con la presente si inviano Osservazioni per l'impianto eolico cod. procedura (id\_vip/id\_mattm):10844 per la produzione di energia elettrica da fonte eolica costituita da n.6 aerogeneratori della potenza complessiva di 37,2 MW, un sistema di accumulo da 25MW e relative opere connesse in loc."Riempillo" nel Comune di Pitigliano (Gr).

ID: Codice procedura (ID\_VIP/ID\_MATTM):10844

Impianto per la produzione di energia elettrica da fonte eolica, costituito da 6 aerogeneratori della potenza complessiva di 37,2 MW, un sistema di accumulo da 25 MW e relative opere connesse in località "Rempillo" nel comune di Pitigliano (GR).

# TESTO DELLE OSSERVAZIONI

**Immagine n. 4** Situazione di saturazione da impianti FER nella provincia di Viterbo. Non sono riportati gli impianti fotovoltaici e agrivoltaici che hanno inciso per buona parte nel cumulo di impianti FER per superare già nel 2023 gli obiettivi del PNIEC assegnati alla Regione Lazio per il 20230.

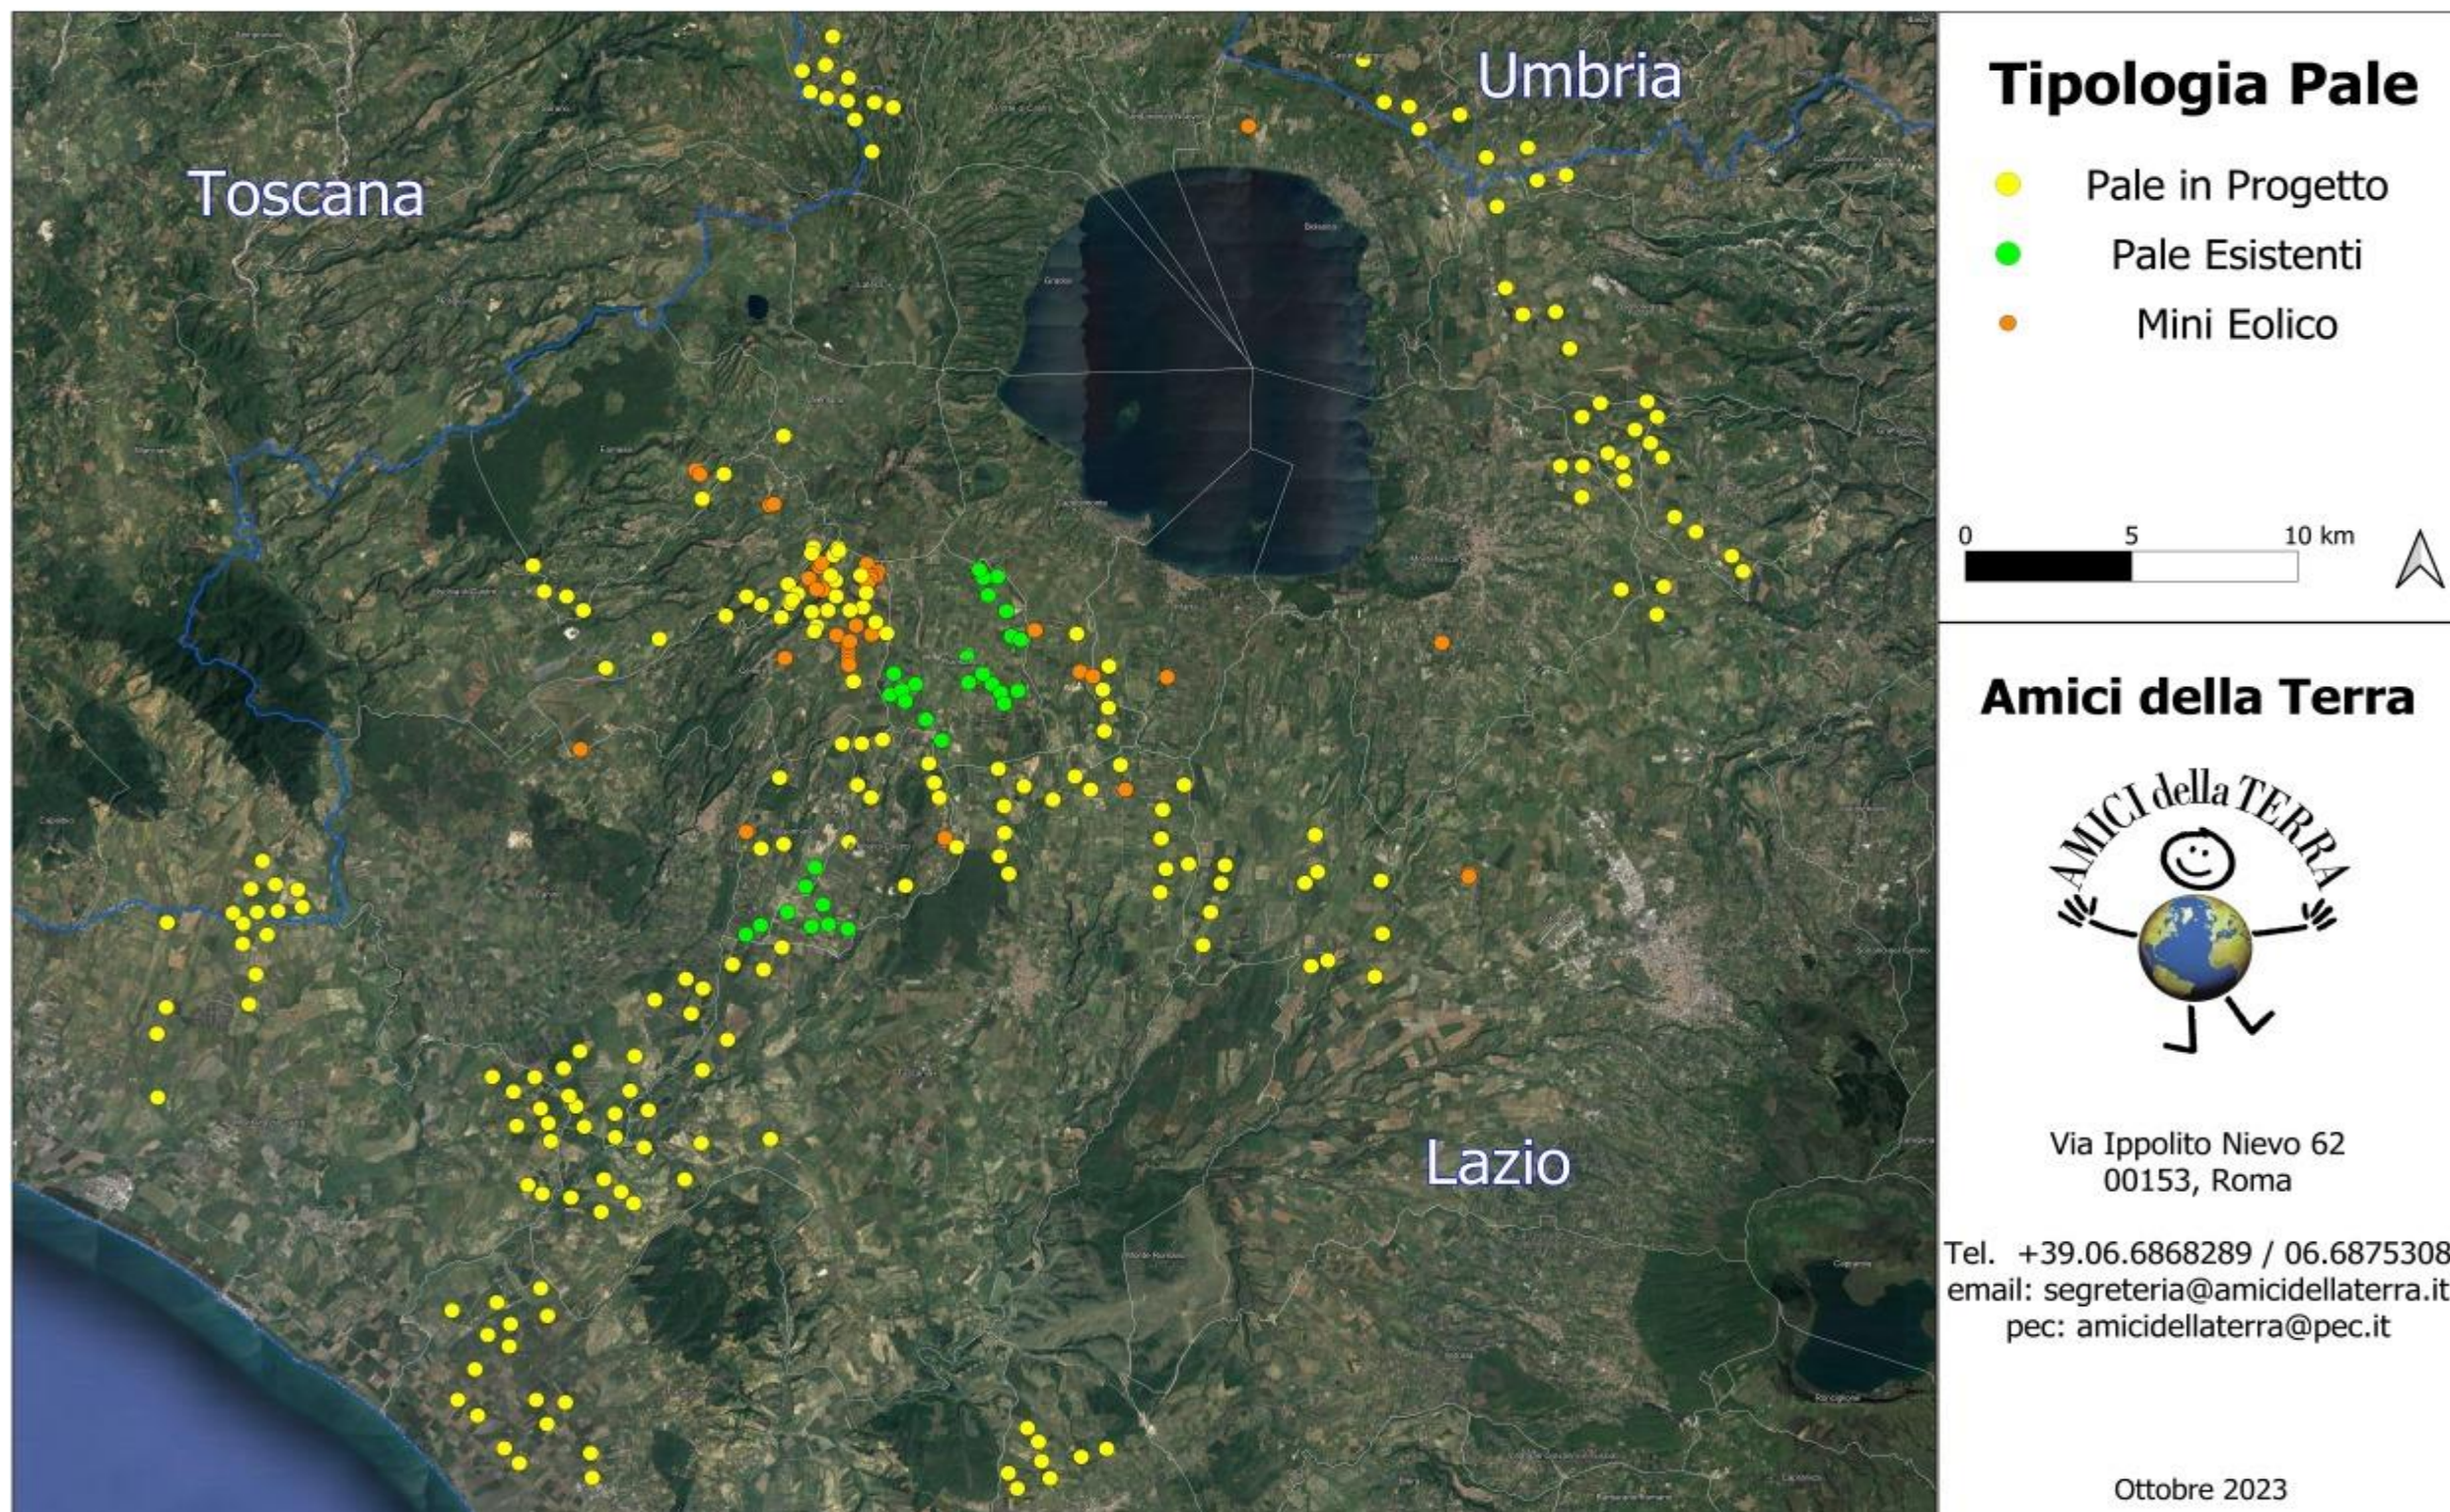
Quindi anche la Regione come Ente deputato dalla normativa nazionale a legiferare sulle aree idonee e non idonee si è espressa riguardo al fatto che abbia assolto ai doveri e alle quote stabilite dal PNIEC e in ambito regionale la provincia di Viterbo è stata quella con il più alto tasso di impianti FER tra tutte e quindi ormai satura ed il cumulo degli impianti FER installati, autorizzati e in progetto rappresenta **una elevata criticità per la sostenibilità ambientale di ulteriori eventuali iniziative**. L'impianto eolico " Rempillo" pur essendo "esterno al confine provinciale e regionale ma nelle sue immediate vicinanze ( a soli 100 metri i primi due aerogeneratori) oltre ad impattare sul territorio e sulle economie di tre Comuni del Lazio ( Farnese, Valentano e Latera) si trova nelle fasce di rispetto dei Beni di notevole interesse pubblico come si è evidenziate nelle Osservazioni nn. 1 e 2 e crea anche degli impatti negativi anche sui beni naturalistici come verrà dettagliato nell'Osservazione n. 4. Inoltre andrebbe a sommarsi al già enorme cumulo di impianti eolici e fotovoltaici e geotermici che già creano una elevata criticità ambientale nella provincia di Viterbo e interferiscono anche con il territorio toscano come si può vedere dalle immagini nn. 4 e 5 dell'Allegato n. 1.
